OFICIO N° D000371-2023-MIDAGRI-SERFOR-DGGSPFFS

Asunto : Opinión técnica sobre información complementaria al levantamiento de observaciones al Estudio de Impacto Ambiental Semidetallado.

Tengo el agrado de dirigirme a usted, con relación al documento de la referencia a), mediante el cual solicitó la opinión técnica al Estudio de Impacto Ambiental Semidetallado (EIA-sd) del proyecto "Central Fotovoltaica Yuramayo de 245 MW y Línea de Transmisión de 220 KV"; presentado por la Empresa Generación Eléctrica Yuramayo S.A. – EGEY S.A.; el mismo que fue reiterado mediante el documento de la referencia b), sobre el cual remitió subsanación de observaciones con el documento de la referencia c), y posteriormente remitió información complementaria con el documento de la referencia d).

INF TEC N° D000404-2023-MIDAGRI-SERFOR-DGGSPFFS-GA

Figura 1: Vegetación del Tipo de cobertura vegetal "Agricultura costanera"

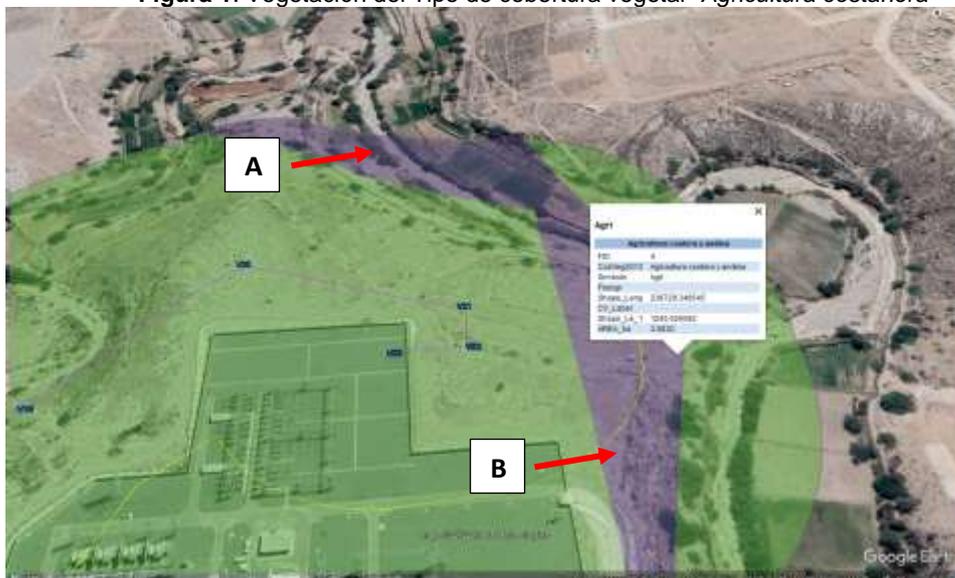
- a) En el ítem 4.3.1.4. Unidades de vegetación, el Titular actualiza la información presentada a nivel de unidades de vegetación.
- b) En el ítem 4.3.1.4. Unidades de vegetación, el Titular describe las unidades de vegetación.
- c) El Titular precisa que los mapas elaborados se encuentran en el Anexo 06 Mapas temáticos. Sin embargo, se revisó en el acervo documentario y no se localizó el Anexo 06.
- d) En la Tabla 2 Estaciones de muestreo de flora y fauna, el Titular presenta la equivalencia de unidades de cobertura vegetal con las unidades de vegetación por estaciones de muestreo. Sin embargo, “Agricultura costanera” no se puede

considerar como una unidad de vegetación, debido a que en ese tipo de cobertura vegetal se evidencia vegetación ribereña y parches de matorral (ver Figura 1), por lo tanto, deberá cambiar la denominación de "Agricultura costanera" por las unidades de vegetación que exista en ese tipo cobertura vegetal.

c) Se presenta el Anexo 6 Mapas temáticos, el Mapa de Unidades de Vegetación, la cual por error no se incluyó en el informe anterior.

d) Se está procediendo a delimitar la Unidad de Vegetación de agricultura costera y andina en la cual se precisa que los parches de matorral forman parte de la Unidad de Vegetación de Cardonal en la cual es característico la presencia de este tipo de cubierta vegetal.

En lo que respecta a la vegetación de porte arbóreo ribereño corresponden a especies que han sido sembradas con fines de delimitación de predios agrícolas y a su vez como defensas ribereñas de sus predios que colindan con el río Yarabamba, de lo cual se precisa que no son de origen silvestre, por lo tanto, su existencia y mantenimiento es netamente antrópico formando parte de la Unidad de Vegetación de Agricultura costera y andina.
